工程指示 / 要求簡箋 ENGINEER INSTRUCTIONS(E.I.)

工程指示編號:	EI- 7415	修改版本:	-
工程編號:	J 856	工程名稱:	天榮站
收件人:	Maggie	發件人:	Iris
工程項目:	T2, T3 執修明細	日期:	13 /03/2024

內容: T2, T3 執修明細  詳情請看附頁規範及要求
完成上列要求日期: 22/03/2024

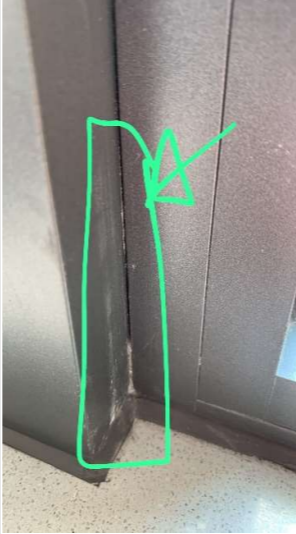
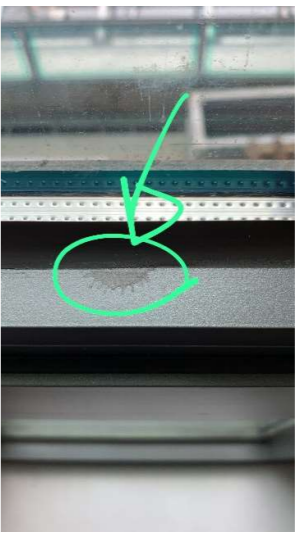
1	佛沙窗及後裝窗	參巧照片			
A	生窗及梗窗執膠.				
B	生窗配件如有損壞,不妥, 欠缺或鬆脫, 需更換, 裝回或修緊.				
C	更換生窗舊款膠質keeper,轉換為新款合金keeper. (右圖為原合約要求).

B

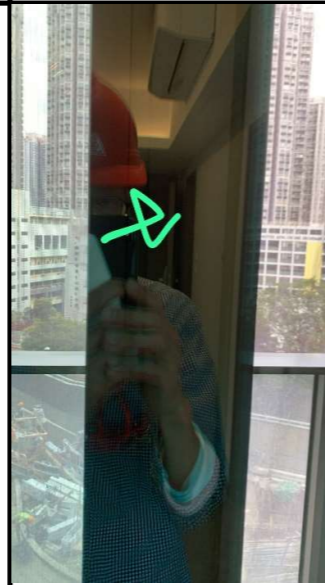
趟門拉手未墊高, 導致拉乎撞門框. 要墊高拉手.

C

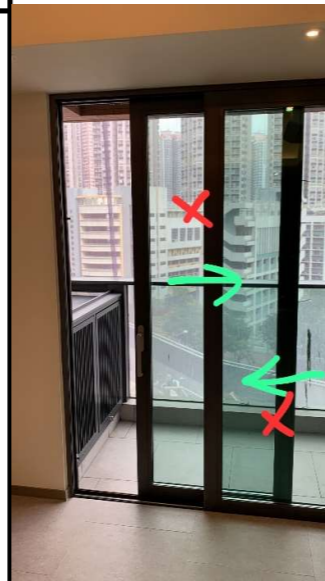
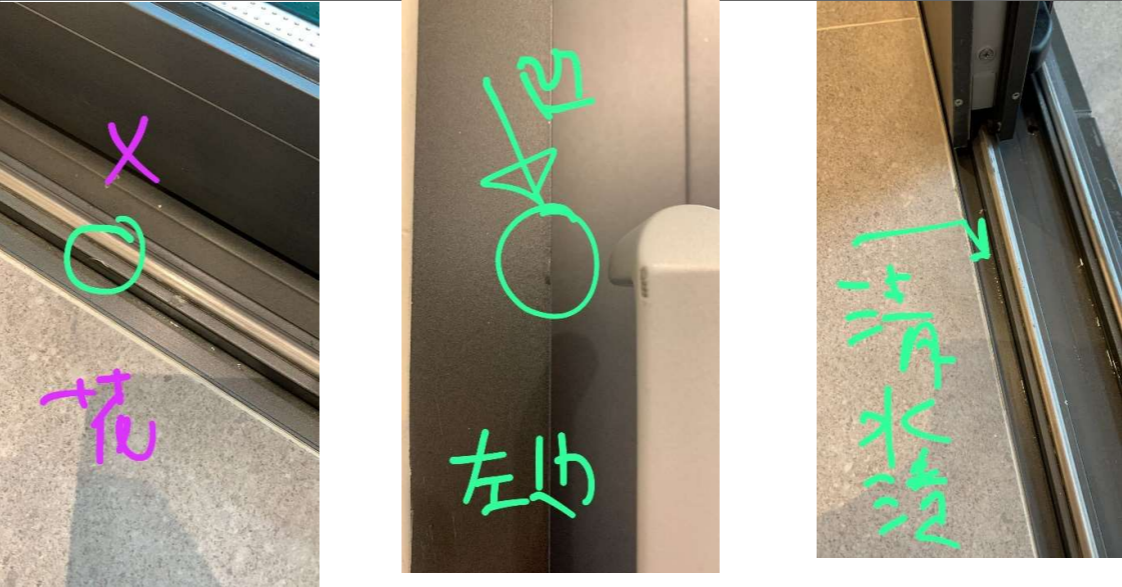
毛條/膠條位置未更換.  
(要拆出趟門更換)
